福島第一原子力発電所 特定原子力施設に係る実施計画 変更認可申請書

○福島第一原子力発電所 特定原子力施設に係る実施計画

地震時の漏えいリスク低減を目的に5・6号機のタンクエリアにある全てのフランジタンクの運用を停止する。運用停止に伴い、直接溶接タンクに移送ができる様、滞留水移送配管の追設を行う。滞留水移送配管の追設に伴い、以下の通り変更を行う。

2.33 5・6号機 放射性液体廃棄物処理系

図一3 5・6号機 滞留水貯留設備 系統概要図

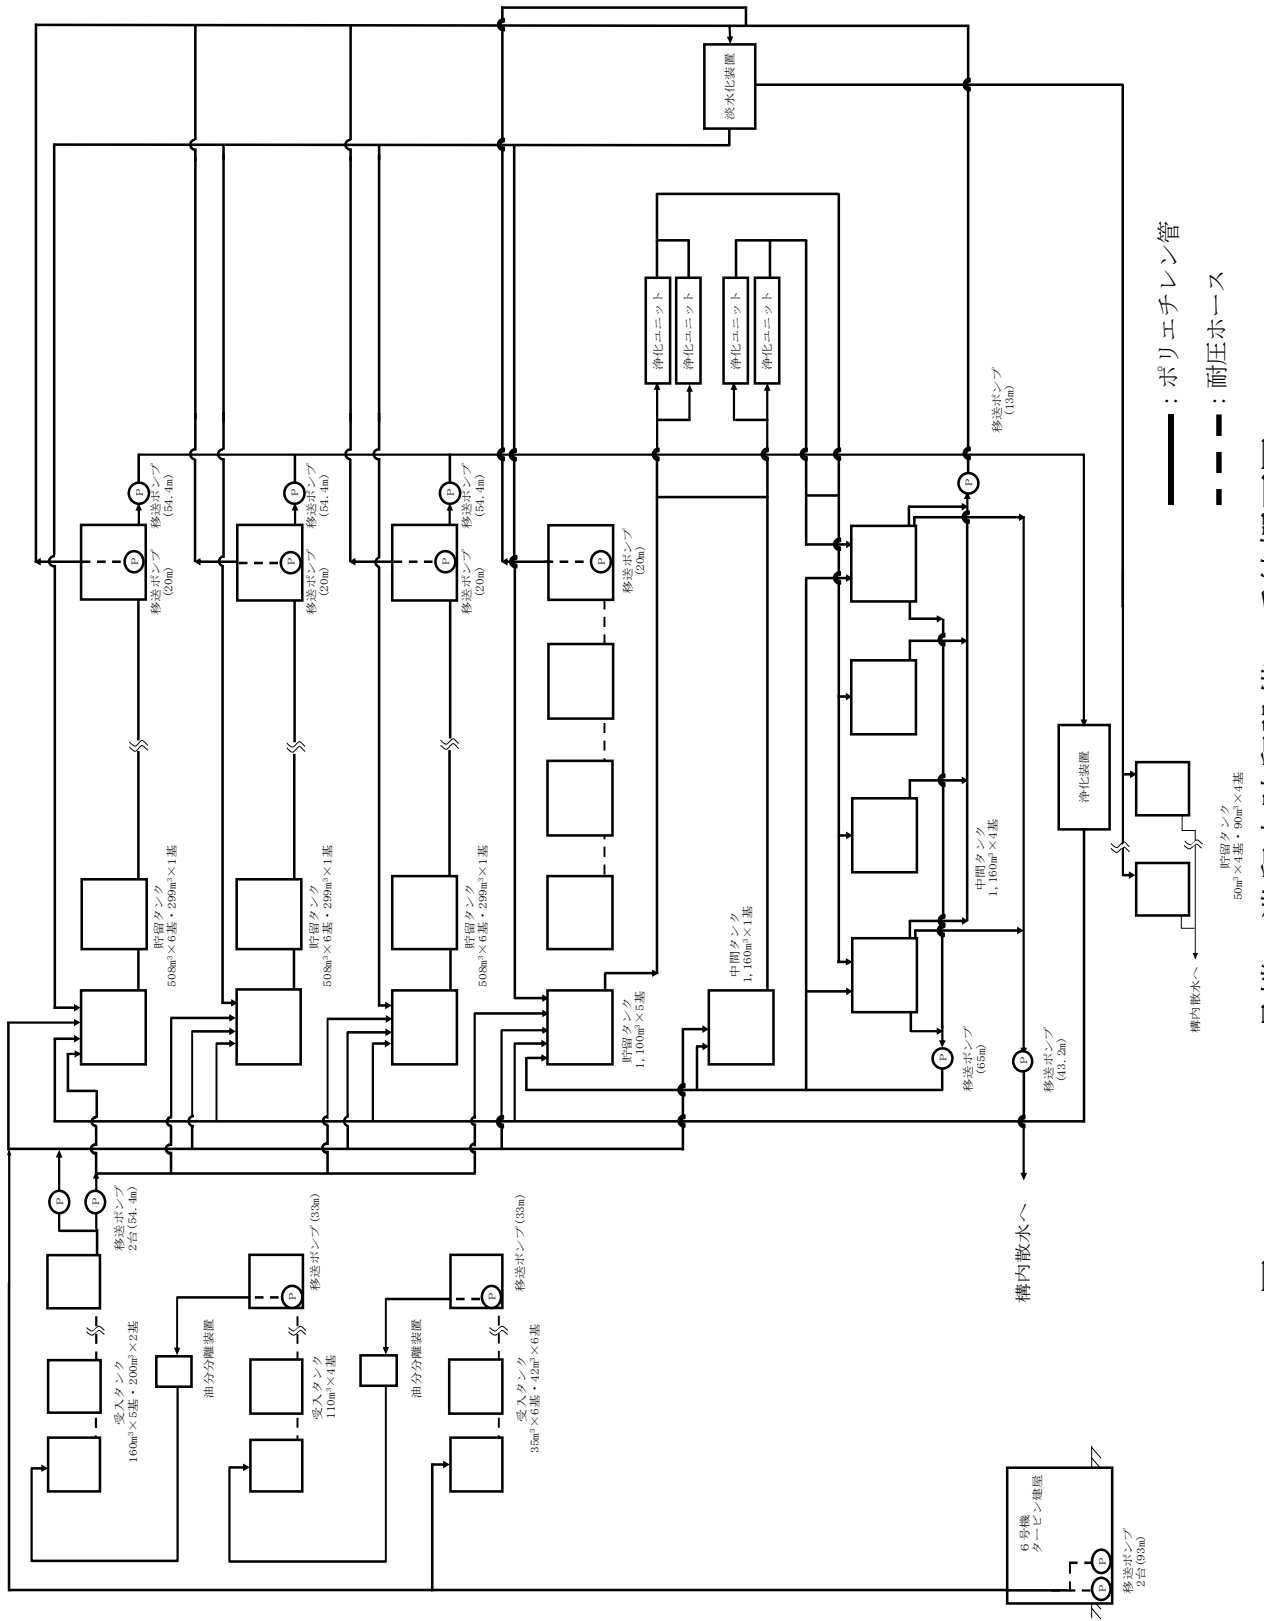
- ・5・6号機滞留水移送設備の移送配管追設に伴う、系統概要図及び全体概要図の変更
